改善箇所説明図

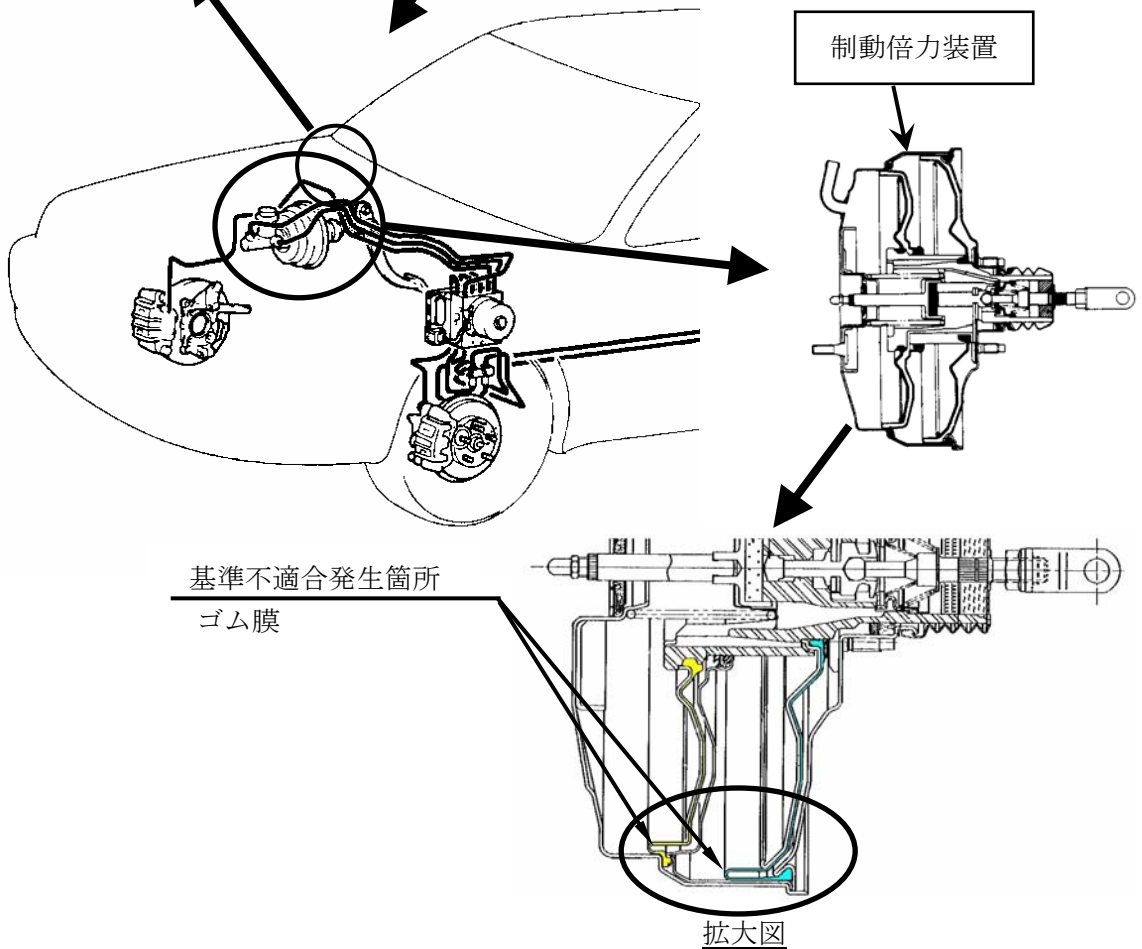
制動倍力装置において、高温が長く使用条件を想定していなかったため、当該使用条件下で継続的に使用された場合、制動倍力装置内のゴム膜が熱により劣化するものがある。そのため、そのまま使用を続けると、当該ゴム膜に亀裂が発生し、倍力作用が損なわれて制動停止距離が伸びるおそれがある。

全車両、制動倍力装置を新品と交換するとともに、メンテナンスノートの点検整備項目に交換部品・交換時期を追記する。また、定期交換のインフォメーションラベルを原動機室内の制動倍力装置付近のボデーパネルに貼付する。
